改善箇所説明図(型式HV6000)

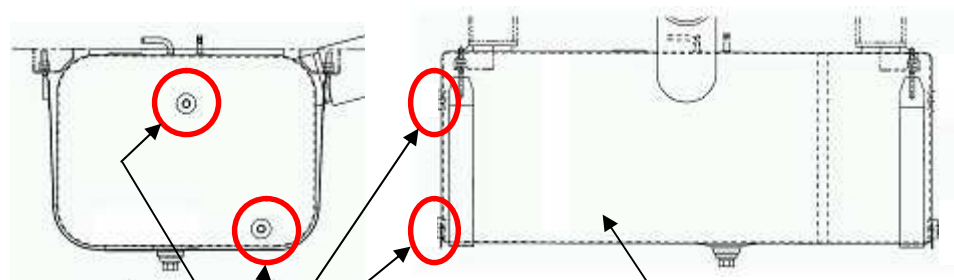
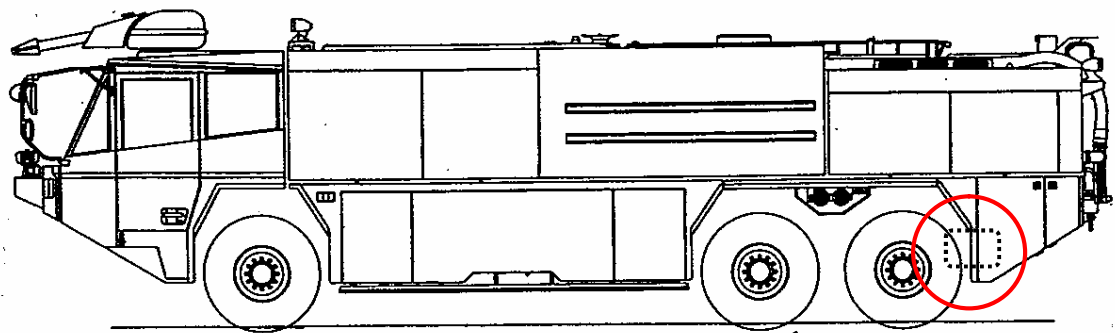
基準不適合発生箇所

燃料タンク

燃料タンクに備えられている止栓(増設燃焼ヒーター用燃料取り出し口)の締付け力指示が不適切なため、締付け力が不足し、燃料が漏れるものがある。

改善措置の内容 : 全車両、止栓にシール材を塗布した上、適正な締付け力で締付ける。

識別 : 燃料タンクの後面の左下に白ペイントを2点塗布し識別する。
